Instituto Brasileiro do Meio Ambiente e dos Recursos Naturais Renováveis
DIRETORIA DE LICENCIAMENTO AMBIENTAL
COORDENAÇÃO-GERAL DE LICENCIAMENTO AMBIENTAL DE EMPREENDIMENTOS FLUVIAIS E PONTUAIS
TERRESTRES
COORDENAÇÃO DE LICENCIAMENTO AMBIENTAL DE HIDRELÉTRICAS, OBRAS E ESTRUTURAS FLUVIAIS

Parecer Técnico referente a acompanhamento de LO nº 12868864/2022-Cohid/CGTef/Dilic

Número do Processo: 02001.004247/2022-34

Interessado: NORTE ENERGIA S.A

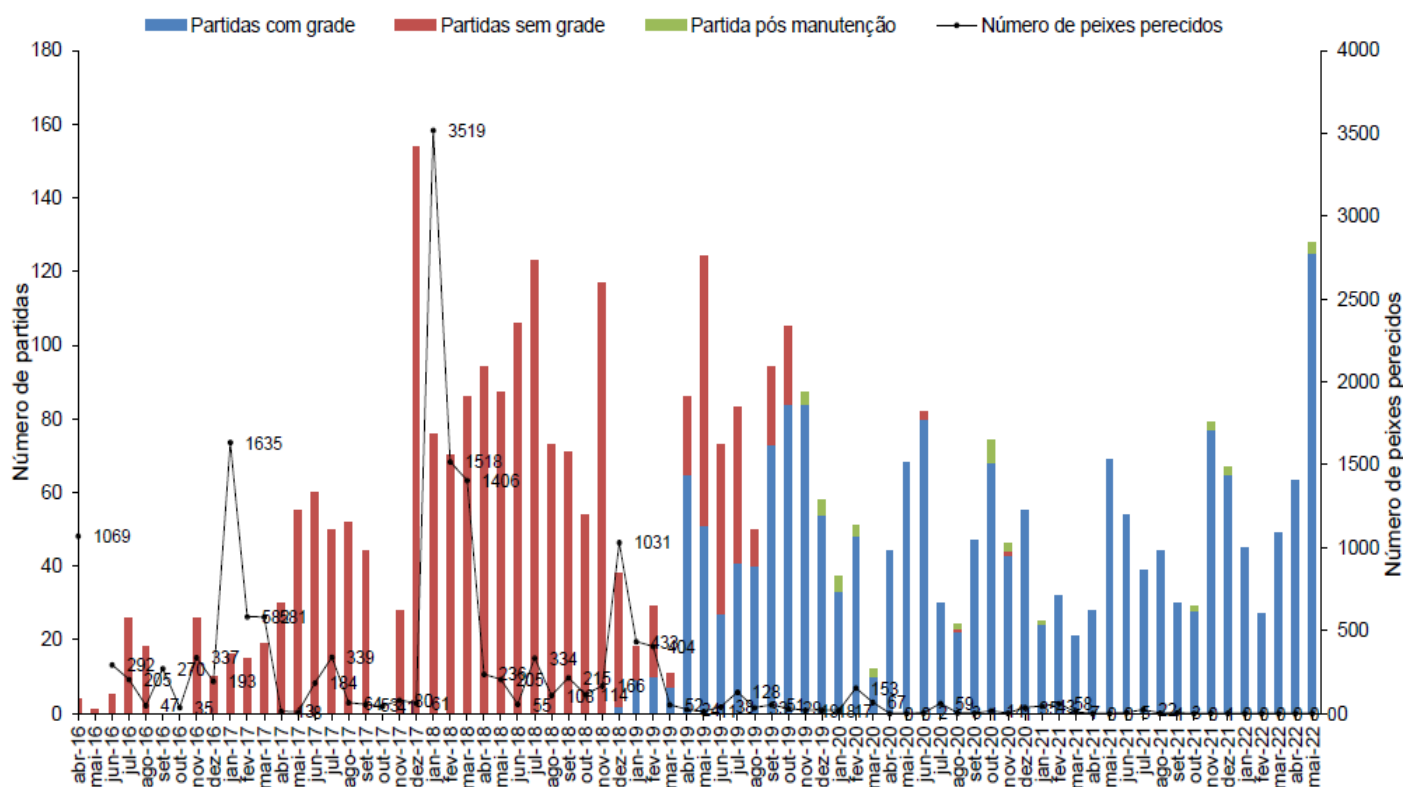
Em relação às grades anticardume, os relatórios avaliam que as estruturas de proteção são eficientes na redução do número de peixes percidados. Com base nos dados apresentados, é possível observar resultados positivos na redução das mortes desde o início da implantação das primeiras grades no sítio Belo Monte (dez/2018). O resultado torna-se ainda mais relevante após a conclusão da instalação em todas as UGs do sítio Belo Monte (dez/2019), principalmente se comparados com meses críticos (nov – mar) de anos anteriores (sem grade). Os relatórios apresentam análise da efetividade das grades e gráfico com informações do número de manobras/partidas e número de percidados. Os dados mais recentes estão na Carta CE 0370/2022-SSA (SEI Ibama 12771584, anexo 12771585) (Figura 1).

Após implantação dessas medidas não houve registro de novos perecimentos relacionados a essa situação. Contudo, recomenda-se que operações dessa natureza, que cause risco de perecimento de peixes, sejam realizadas apenas no período de baixas vazões no rio Xingu entre os meses de julho e outubro, fora do período da piracema (novembro a março), mesmo com a utilização de grades anticardume.

Figura 2 – Alturas mínimas e máximas em metros das praias obtidas por meio dos levantamentos hipsométricos.

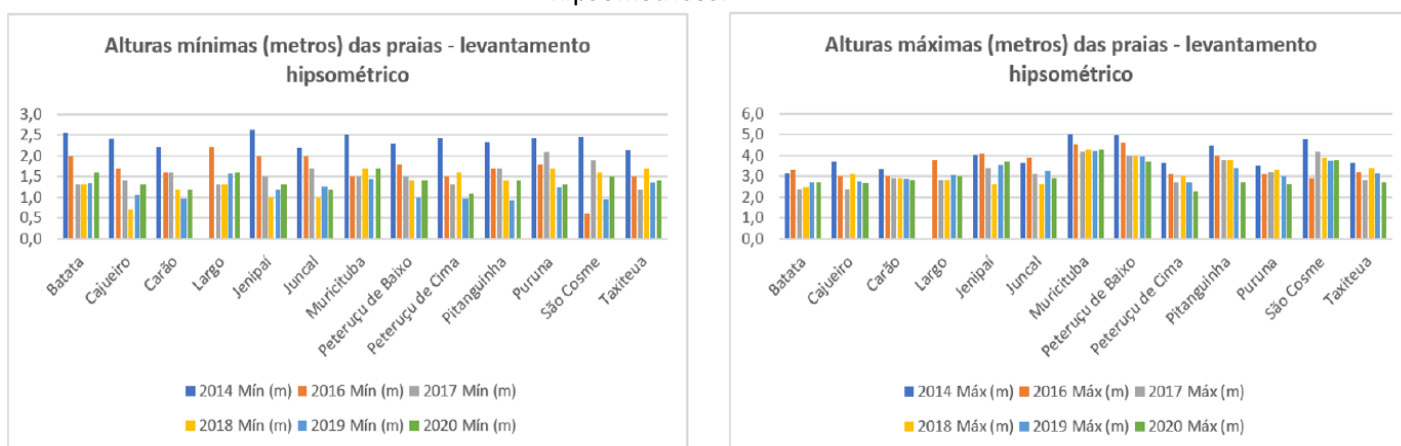
Avalia-se que, por meio dos mapas hipsométricos comparativos apresentados, a análise de alterações quando comparadas as fases pré e pós-enchimento é prejudicada pela sobreposição de envoltórias.

Contudo, quando se elabora gráficos com os valores extremos de alturas das praias (mínimas e máximas), é possível observar possíveis diferenças entre as fases, conforme figura abaixo:
